Informe Consolidado de Solicitud de Aclaraciones, Rectificaciones y/o Ampliaciones Complementario a la Declaración de Impacto Ambiental del Proyecto "Parque Fotovoltaico Andino Longotoma"

Nombre del Titular : Parque Fotovoltaico Andino Longotoma SPA
Nombre del representante Legal : Martín Valenzuela Hitschfeld
Dirección del Titular : Avda. Del Parque 4160, Torre A, Oficina 701, Ciudad Empresarial. Huechuraba, Santiago

Figura 1: Vías de acceso al Proyecto.

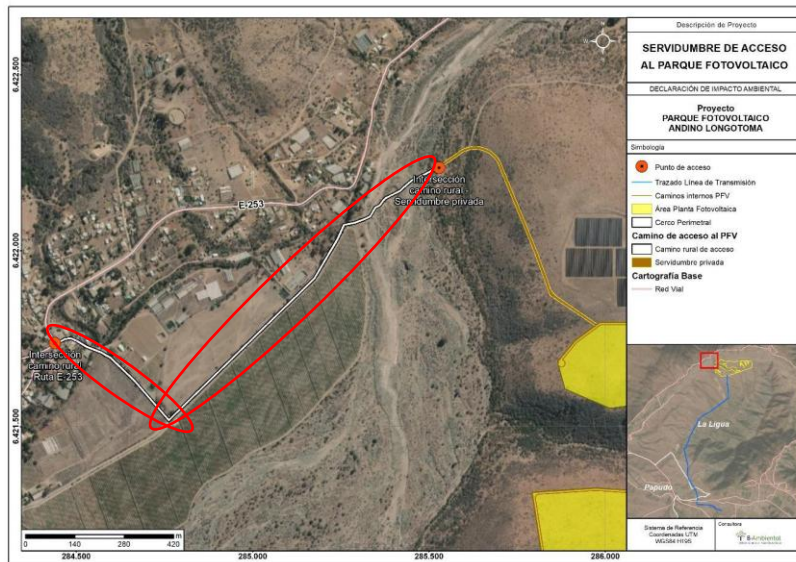
4. En relación con la respuesta 9 de la Adenda, y los caminos que utilizará el proyecto, se solicita aclarar si el “Camino de Acceso al Área de Generación”, considera acciones de mejora desde el camino rural, marcado en círculos rojos en la imagen a continuación, o solo en la servidumbre privada.

Finalmente, se solicita aclarar las acciones a realizar en cada tramo de los caminos de acceso.

Figura 2: Partes y obras del proyecto y vegetación.

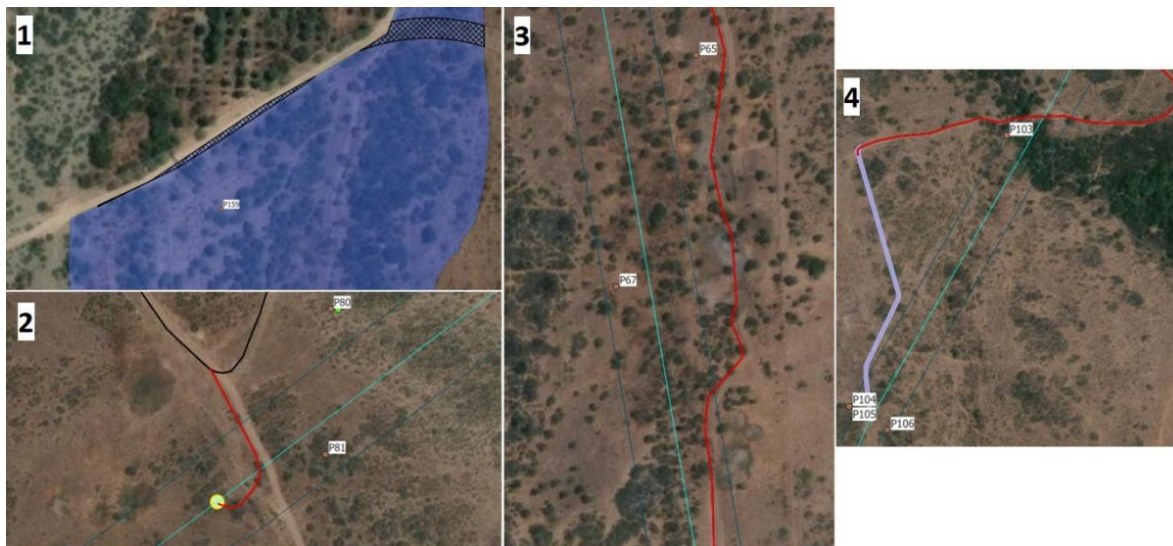
6. Respecto de la respuesta 9 de la Adenda, se reitera al titular la solicitud de detallar de manera precisa el estado de las huellas y caminos existentes, ya que, en algunos casos, su condición actual no es adecuada para las actividades del proyecto y se requieren labores de mejora. En este sentido, se señalan los siguientes puntos que se refuerzan con imagen al final de los párrafos:

- a) El camino “Servidumbre de acceso”, interviene la formación de bosque nativo hacia el norte de la servidumbre. Por lo tanto, se debe incluir esa superficie en el PAS 148.

- b) El camino “Medición de la ruta” (en rojo) no existe en todo el tramo hasta llegar a la torre N°50. Se solicita que se considere como un camino nuevo y que se incluya la superficie correspondiente en el PAS 151.

- c) El “Camino de acceso 55 – 56”, denominado como un camino existente, atraviesa el Bosque Nativo de Acacia caven. Se debe solicitar el PAS 148 para este tramo, dado que atraviesa una formación vegetal regulada.

- d) Respecto del camino (en rojo) el cual atraviesa Bosque Nativo, a pesar de existir una huella, se solicita rectificar la pertinencia de aplicar una PAS 148, considerando que las obras de

mejoramiento de caminos pueden generar alteraciones significativas en el hábitat. Además, se requiere que se aporten los datos de densidad y cobertura para las parcelas P104 y P105, ya que no se encuentran disponibles en el inventario forestal.

Figura 3: Área de relocalización de reptiles de Anexo AD-04-E PAS 146 de la Adenda.

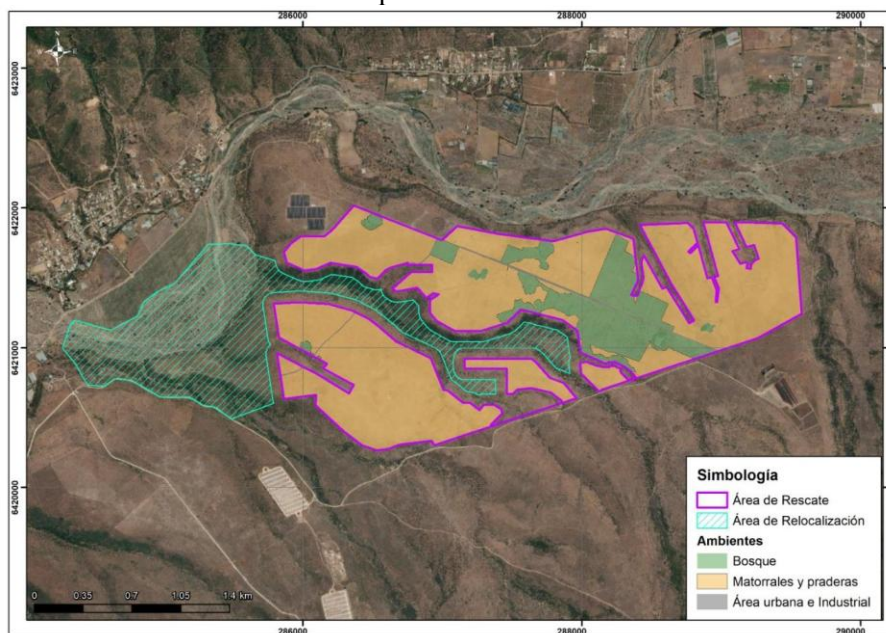
- a) El titular indica que la aplicabilidad del PAS 146, será específicamente para reptiles. Al respecto, se solicita incorporar otras especies de baja movilidad, como los micromamíferos encontrados en la caracterización de fauna.
- b) Respecto del área de relocalización, se solicita al titular, excluir los sectores inundables del río Petorca debiendo incorporar la continuidad de quebradas que se encuentran al sur del parque. Se adjunta imagen referencial de las zonas de relocalización presentadas por el titular.

Figura 4: Consultas en relación con el inventario forestal.

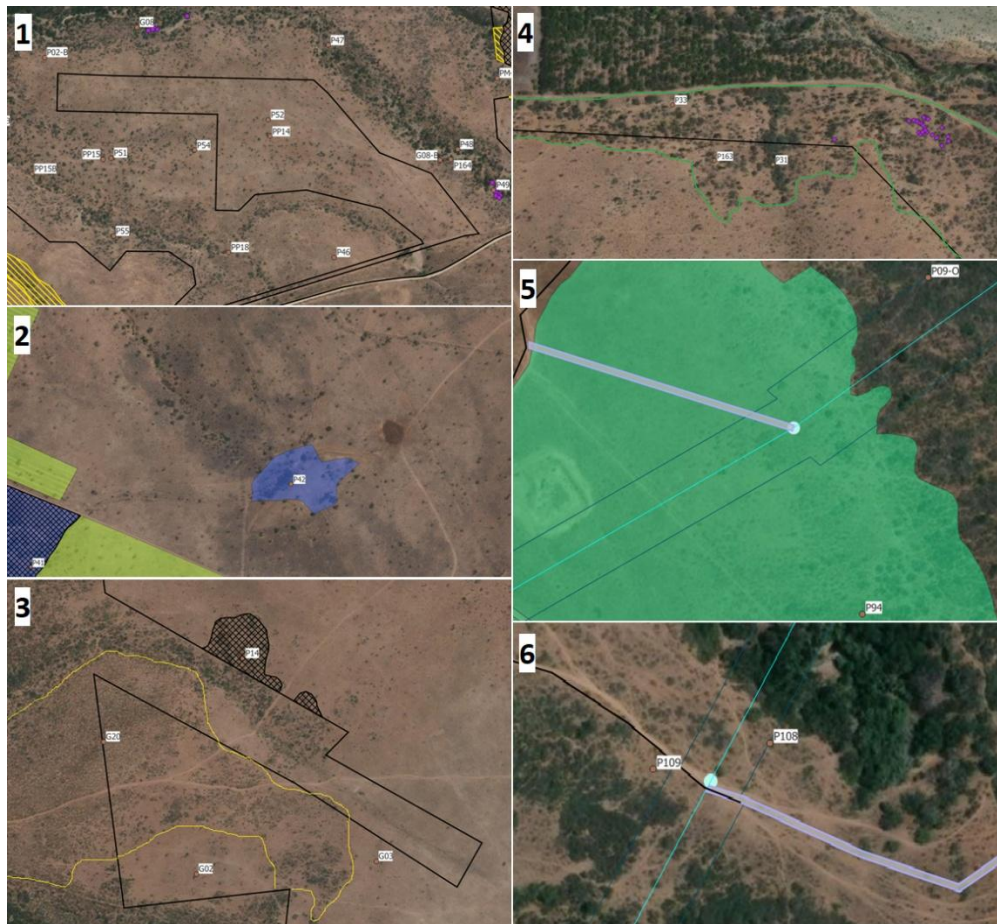
28. Tras revisar el Anexo AD-15 de la Adenda, sus Apéndices 1, 2 y 3, y realizar una fotointerpretación, se identificaron las siguientes inconsistencias relacionadas con la caracterización de la cobertura vegetal y las áreas afectas a los PAS 148 y PAS 151, que se refuerza con figura al final de los párrafos.

- a) Parcela PP14: Según el inventario, presenta más del 10% de cobertura de *Acacia caven*, lo que corresponde a un bosque nativo, por lo que debe estar afecta al PAS 148.

- b) Parcela P42: Se detectó un polígono de bosque nativo no incluido en el PAS 148, cuya continuidad (aparentemente mayor a la delimitada) debe ser corregida mediante un mayor esfuerzo de muestreo.

- c) Parcela G20: Se observa continuidad de esta formación (como se muestra en amarillo), por lo que se solicita evaluar su inclusión en el PAS 151, con más esfuerzos de muestreo si es necesario.

- d) Parcela P33: Se trata de un Bosque Nativo de Preservación con continuidad evidente (delimitado en color verde), encontrándose parte dentro del área útil de los paneles. Las parcelas P163 y P31 no están incluidas en el inventario forestal.

- e) Parcela P94: Corresponde a una formación xerofítica, por lo que debe aplicarse el PAS 151 para el camino nuevo y Torre N°46.
 - f) Parcela P109: Correspondiente a una formación xerofítica, se solicita rectificar la pertinencia de aplicar un PAS 151. Además, faltan los datos de densidad y cobertura de la parcela P108.

Figura 5: Hábitats de fauna y parque fotovoltaico.

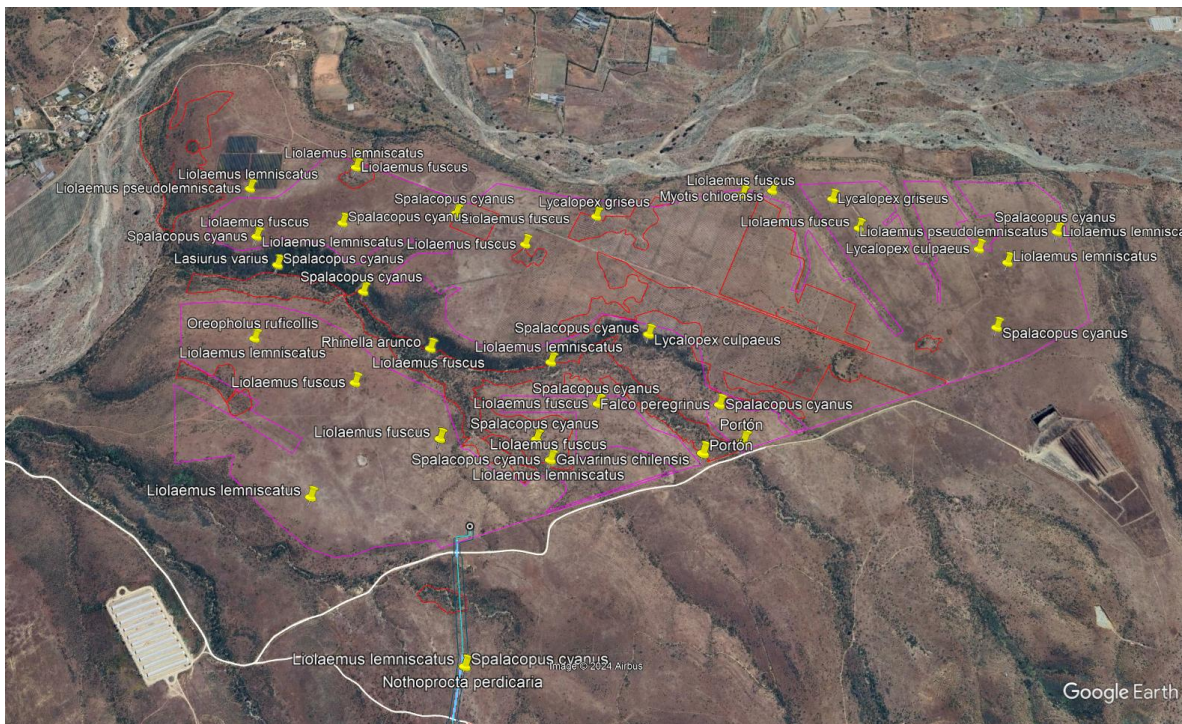
- c) Respecto de la respuesta 73 letra a) de la Adenda, con la ampliación de la caracterización de fauna en épocas contrastantes, la presencia de mesofauna y la extensa superficie del Proyecto, se solicita al titular incorporar en el diseño del cerco perimetral, pasos para la fauna silvestre, para permitir el repoblamiento de las áreas intervenidas en construcción y la mantención de los corredores biológicos ya establecidos (por ejemplo, levantando la altura del cerco no dejándolo a ras de suelo) considerando que existen hábitats de relevancia (marcado en color rojo de la imagen) entre los distintos paños del parque fotovoltaico (cerco perimetral marcado en color rosado de la imagen).
